リコール届出一覧表

リコール届出日：平成30年 3月14日

リコール届出番号	外 - 2621	リコール開始日	平成30年 3月 15日
届出者の氏名又は名称	ジャガー・ランドローバー・ジャパン 株式会社 代表取締役 ハンソン・マグナス・ユタカ	製作国：英国 製作者名： ジャガー・ランドローバー・リミテッド 問い合わせ先： ランドローバーお客様相談室 0120-922-992	
不具合の部位（部品名）	座席（シートフレーム）		
基準不適合状態にあると認める構造、装置又は性能の状況及びその原因	二列目の後部座席において、シートフレームの組付け指示が不適切なため、リクライニング機構が正しく組み付けられていないものがある。そのため、座席の背もたれが固定されず、急ブレーキ時等に背もたれが前方に倒れ、最悪の場合、乗員が過度の傷害を負うおそれがある。		
改善措置の内容	全車両、リクライニング機構を点検し、組付け不良が確認された場合は、シートフレームを良品と交換する。		
不 具 合 件 数	0件	事 故 の 有 無	無し
発 見 の 動 機	本国メーカーからの情報による。		
自動車使用者及び自動車分解整備事業者に周知させるための措置	<ul style="list-style-type: none"> ・使用者： 電話又はダイレクトメールで通知する。 ・自動車分解整備事業者： 対象車両が少数であり、全ての使用者を把握しているの で、機関誌等への掲載は行わない。 ・改善実施済車には、運転席側ドアロックストライカー付近に外 - 2621の ステッカーを貼付する。

改善箇所説明図

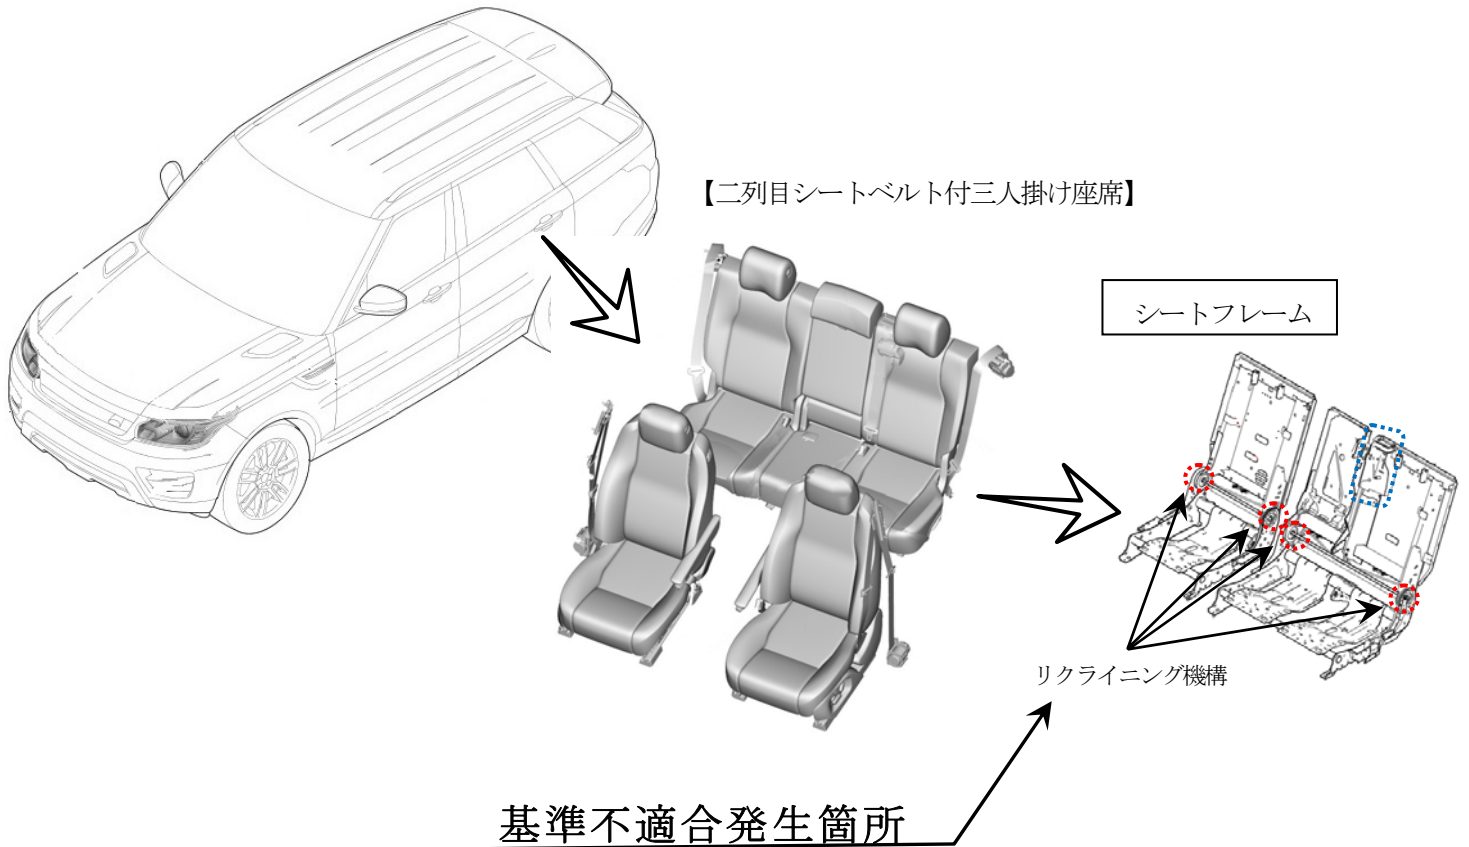
二列目の後部座席において、シートフレームの組付け指示が不適切なため、リクライニング機構が正しく組み付けられてないものがある。そのため、座席の背もたれが固定されず、急ブレーキ時等に背もたれが前方に倒れ、最悪の場合、乗員が過度の傷害を負うおそれがある。

全車両、リクライニング機構を点検し、組付け不良が確認された場合は、シートフレームを良品と交換する。
